Agglopolys

► MODIFICATION SIMPLIFIEE N°1 PRINCIPALES EVOLUTIONS

Décembre 2023

CHAI-10 - Logement social (suppression – étude relocalisation)
CHAI-8 - Equipements (suppression - acquisition)
CHAI-7 - Chemin cyclable (suppression - abandon)

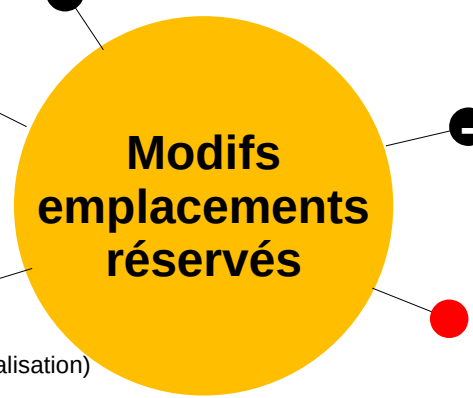
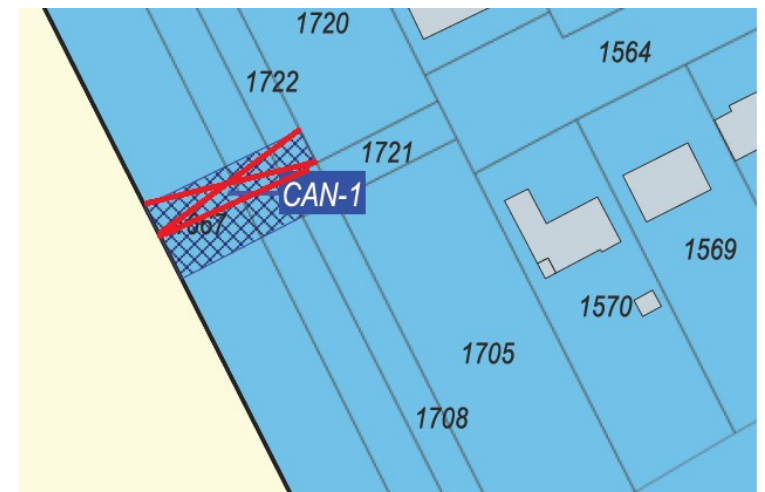
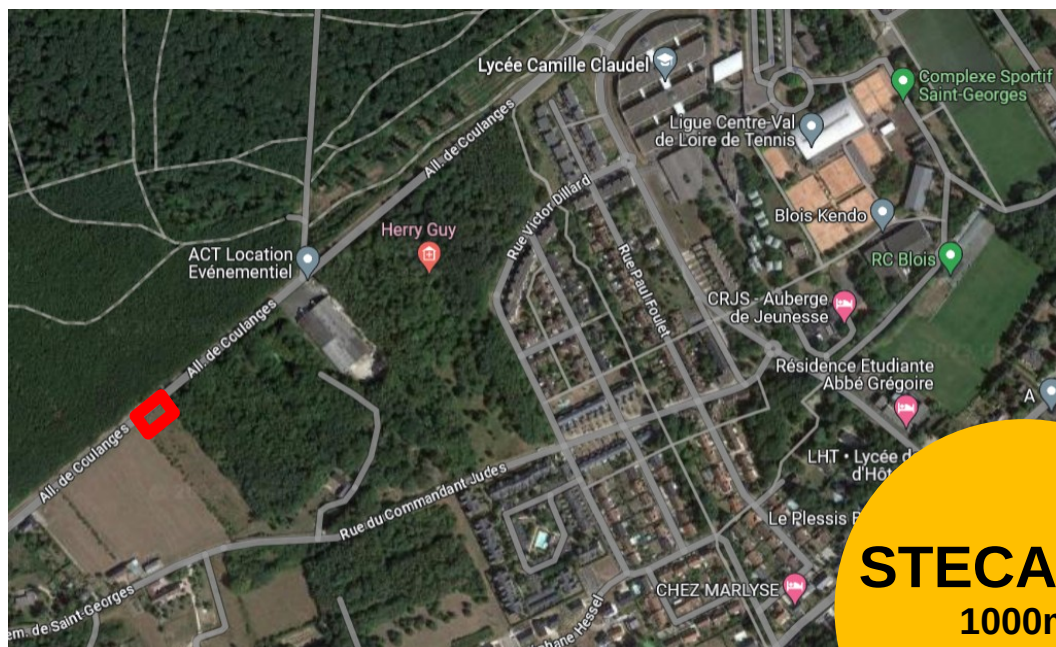
CHEV-4 - Chemin randonnée (réduction - abandon)

CAN-1 - Rue (réduction – mauvais tracé)

+ Blois
Vignes pédagogiques

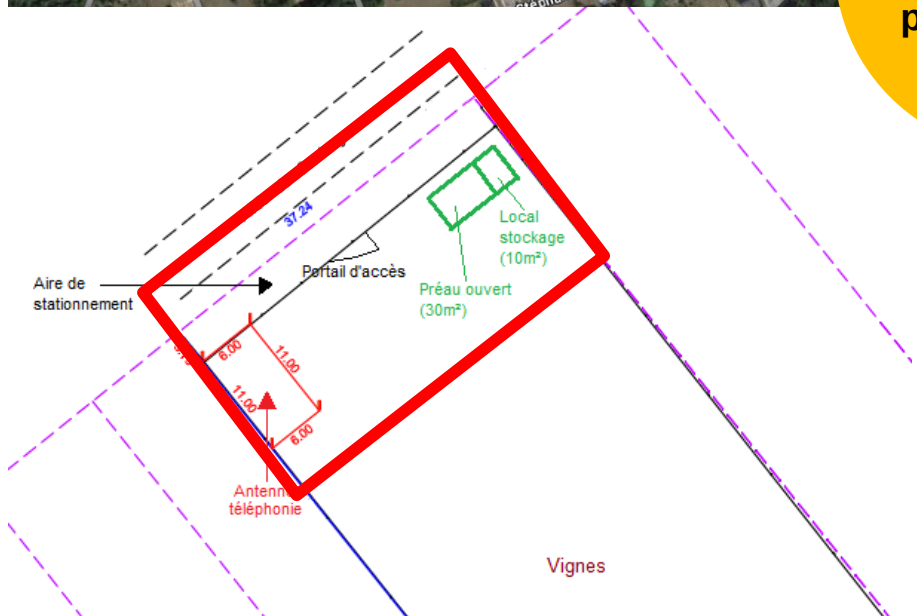
STECAL NS
1000m²
parcelle CD41

La Ville de Blois a engagé un projet de replantation de vigne, allée de Coulanges, avec l'aide d'un vigneron du Blaisois en 2022.
Projet à but agricole, scientifique, pédagogique, communication, qui nécessite la création d'un local de stockage du matériel et un préau pour l'accueil des scolaires (+ éventuellement des toilettes sèches).

L'ajout d'un STECAL de 1000m² porte de 92,9ha à 93ha la surface de STECAL NS sur Agglopolys // Emprise au sol en NS = 10 %

Représentation du risque inondation

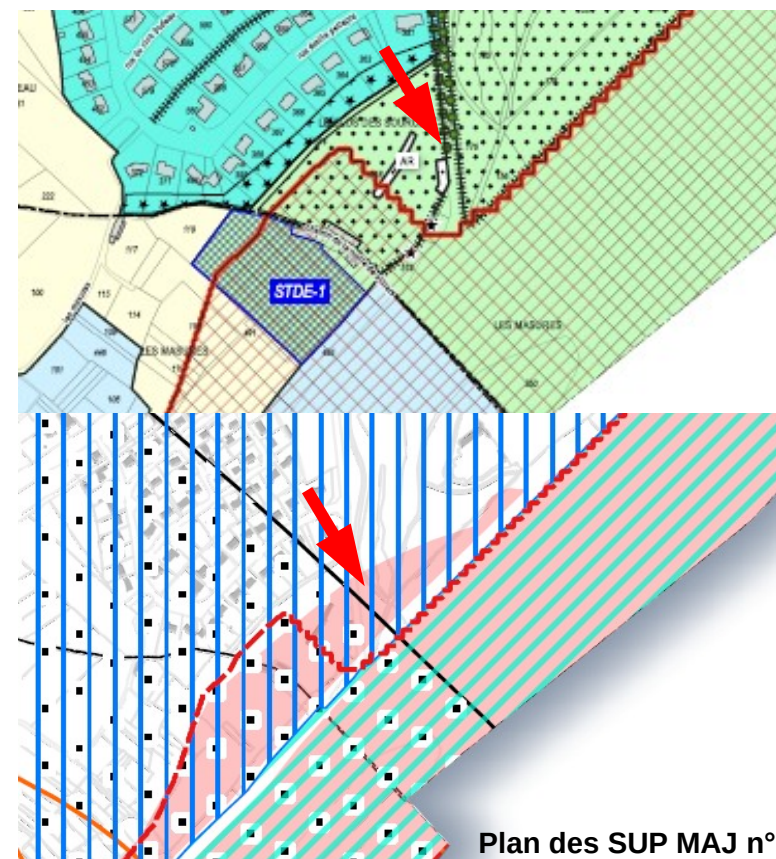
Erreur matérielle déjà constatée sur cartes des SUP et corrigée (MAJ n°1 juillet 2023).

Actuellement sur plans de zonage en Loire amont et aval sont représentés les périmètres de révision, parfois plus larges que ceux des PPRi en vigueur, mais aussi parfois plus "courts".

Intégration sur les cartes de zonage du périmètre le plus large pour "avertir" du risque + possibilité de refus au titre du R111-2 du CU si risque alors que non couvert par PPRi en vigueur.

Périmètre de mixité fonctionnelle

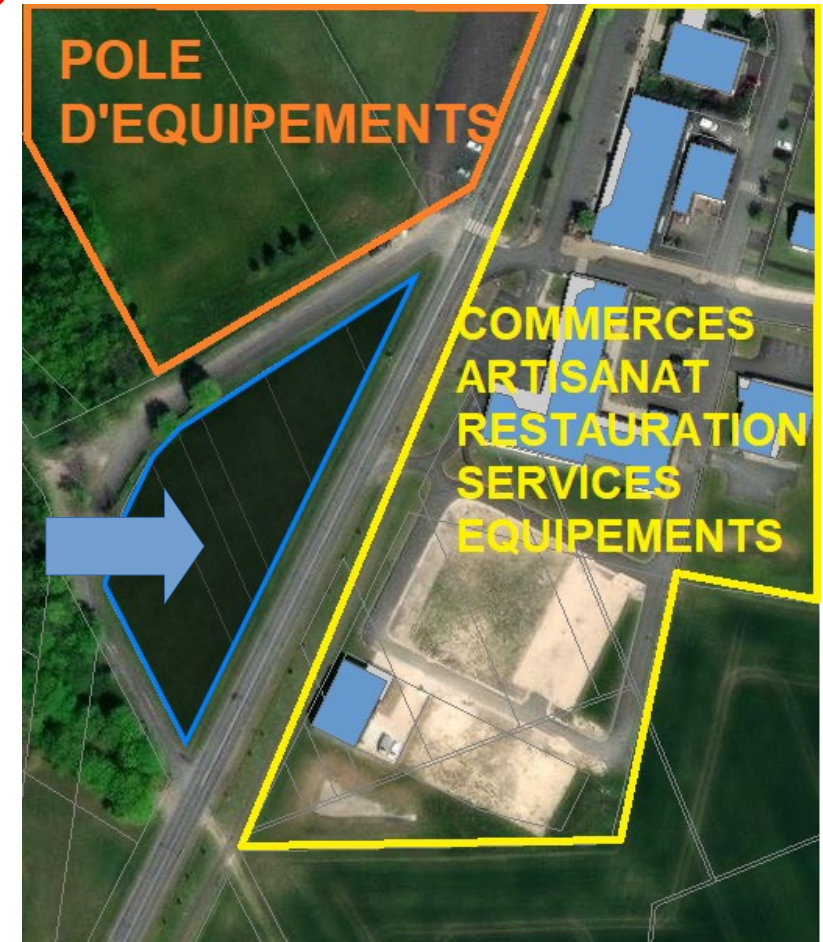
Rectification du périmètre

1AUj

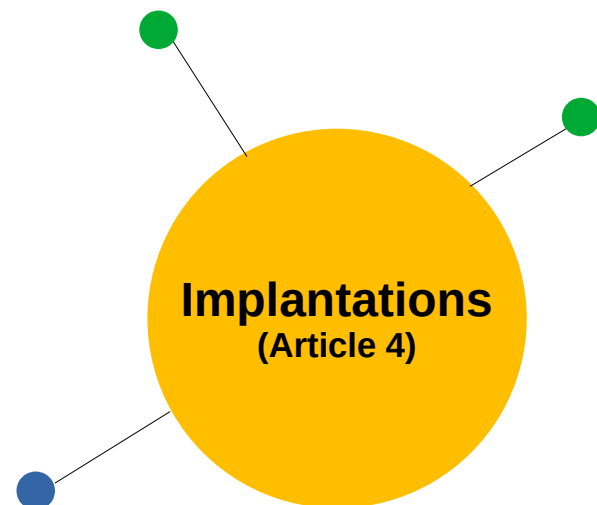
Permettre le grillage toute hauteur en limite sur voie

Stationnement vélo équipements

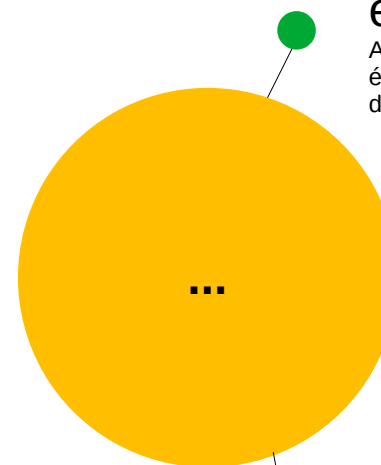
Ajout d'une exception à la règle pour les équipements ne recevant pas de public et/ou peu d'agents/ salariés sur site (Article 7.2)
